改善箇所説明図

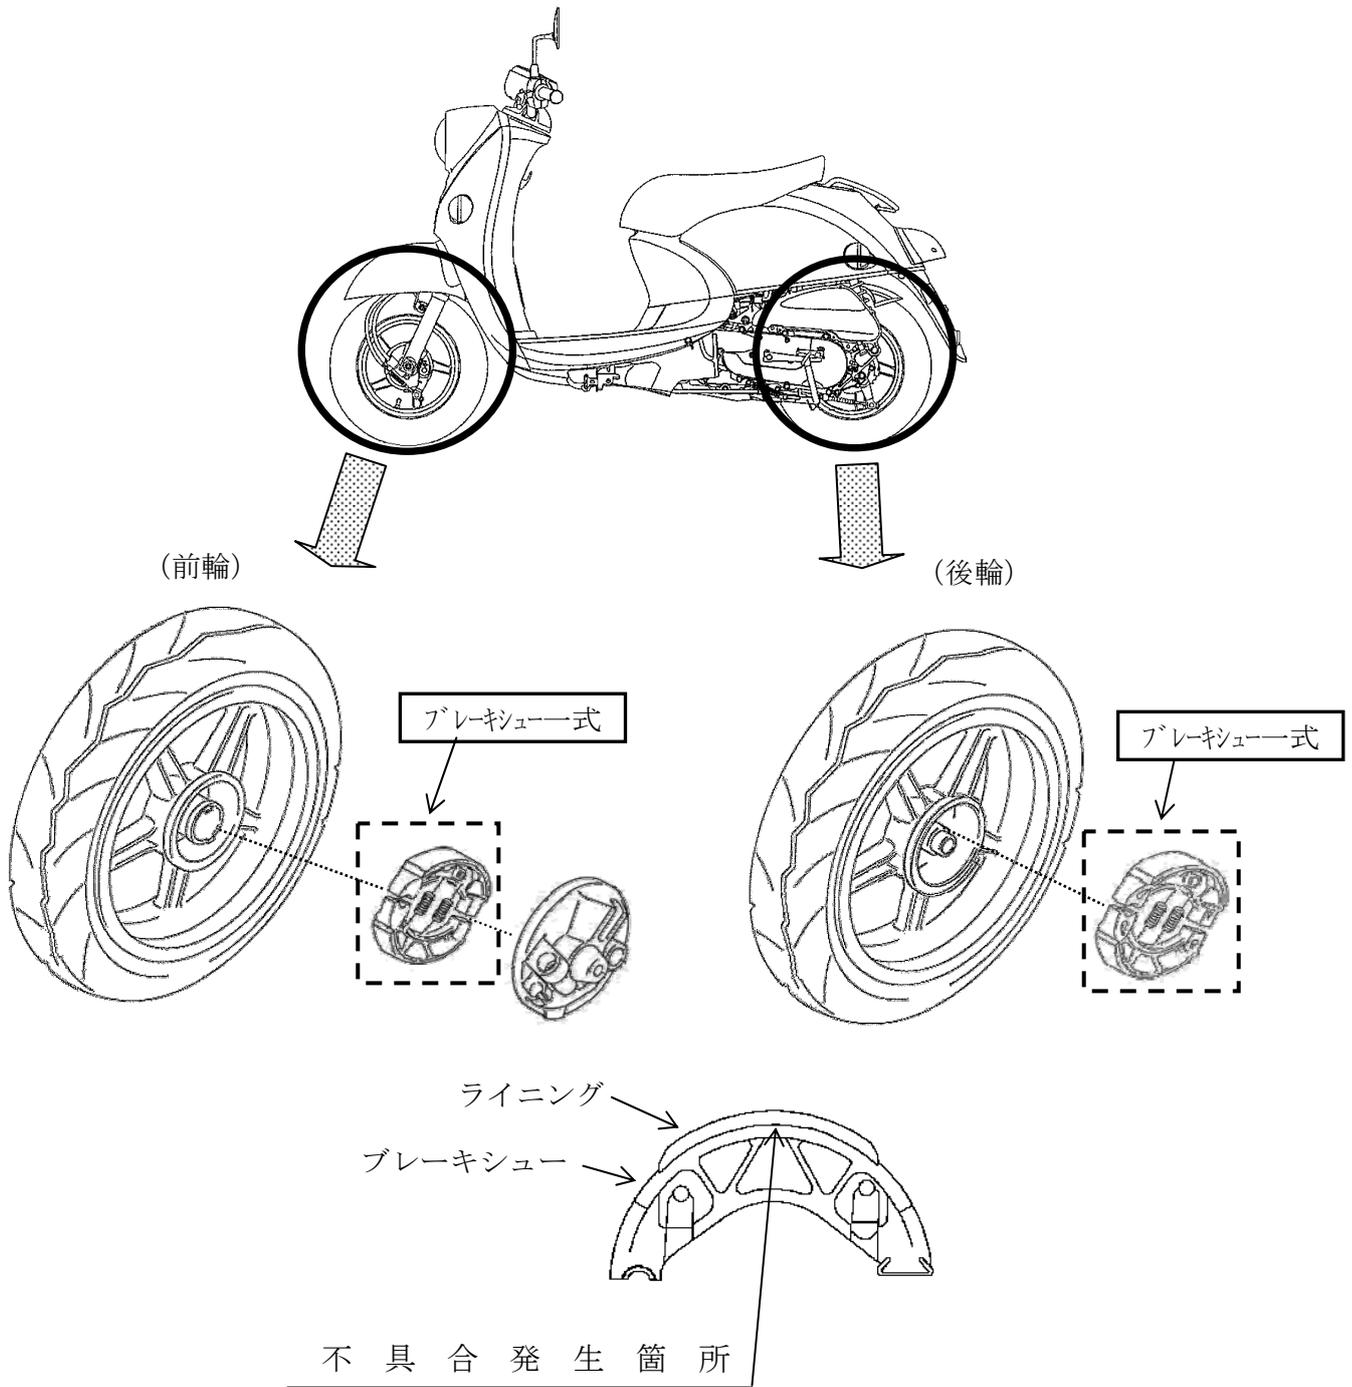
ドラム式の制動装置において、ブレーキシューの製造が不適切なため、ブレーキシューとライニングの接着が不十分なものがある。そのため、ブレーキ操作を繰り返すとライニングが剥がれ、制動時にドラムとシューの隙間に噛み込み、意図した以上の制動力が加わることがあるため、低速時に走行安定性を損なうおそれがある。

改善の内容：当該ブレーキシュー一式を良品と交換する。
